PROPUESTA DE DICTAMEN TÉCNICO

INFORME SOBRE LA SOLICITUD DE APRECIACIÓN FAVORABLE Nº 17/03 PARA LA APLICACIÓN DEL CODE CASE N-805 DE ASME XI DE LA CENTRAL NUCLEAR COFRENTES

Solicitud de apreciación favorable Nº 17/03 para la aplicación del Code Case N-805 de ASME XI en la central nuclear Cofrentes.

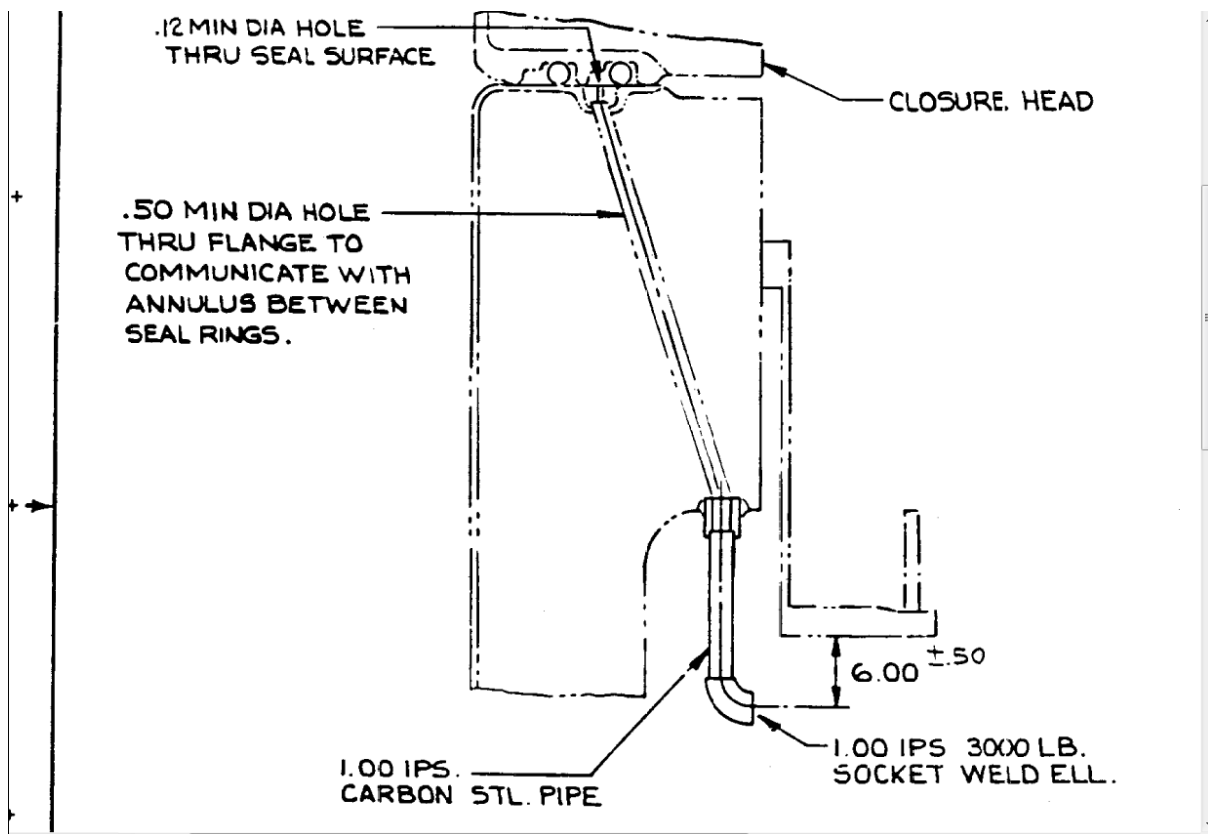
En la siguiente figura se muestra la conexión de la tubería del sistema de detección de fugas en la zona de la brida y de la tapa de la vasija del reactor. Las posibles fugas se recogen mediante un tubo de una pulgada de diámetro de acero al carbono soldado a la brida, que termina en un codo en ángulo recto para la conexión de la tubería del sistema.

La alternativa propuesta por CNC para el cumplimiento del requisito de prueba de fugas de la parte del sistema de Clase 2, mediante la aplicación del Code Case N-805, es realizar la prueba de fugas con un examen VT-2 en condiciones ambientales y a la presión estática que proporcionaría el nivel de agua de la cavidad, después del llenado de la misma hasta un nivel "por encima de las tuberías".

La evaluación del CSN considera, a este respecto, que CNC deberá realizar previamente la identificación de las partes accesibles y las inaccesibles del trazado de las líneas del sistema de detección de fugas, a fin de poder disponer de información adecuada para la aplicación del Code Case N-805 en el cuarto intervalo.

- El titular deberá elaborar un procedimiento de inspección específico para el cumplimiento del Code Case N-805, el cual habrá de contemplar, como mínimo, lo siguiente:

- Identificación previa de las partes accesibles e inaccesibles del trazado de las líneas del sistema de detección de fugas, a fin de poder disponer de la información para la aplicación del Code Case N-805 en el cuarto intervalo.

- Inundación de la piscina del edificio del reactor hasta un nivel mínimo de 7 m de altura sobre la cota de las líneas a inspeccionar.
 - Tiempo mínimo de 4 horas de estabilización con la cavidad inundada.

- Venteo de posibles burbujas de aire en las líneas afectadas.
 - Examen visual VT-2 del sistema de detección de fugas, de acuerdo con los requisitos de IWA-5240 y con la frecuencia mínima de una vez cada período de inspección. Examen de las superficies directamente accesibles de las líneas afectadas y determinación de la existencia de fugas. Examen de las zonas adyacentes (suelo, superficies de otros equipos debajo de los componentes a examen) de aquellos componentes cuya superficie externa no sea accesible por visión directa.
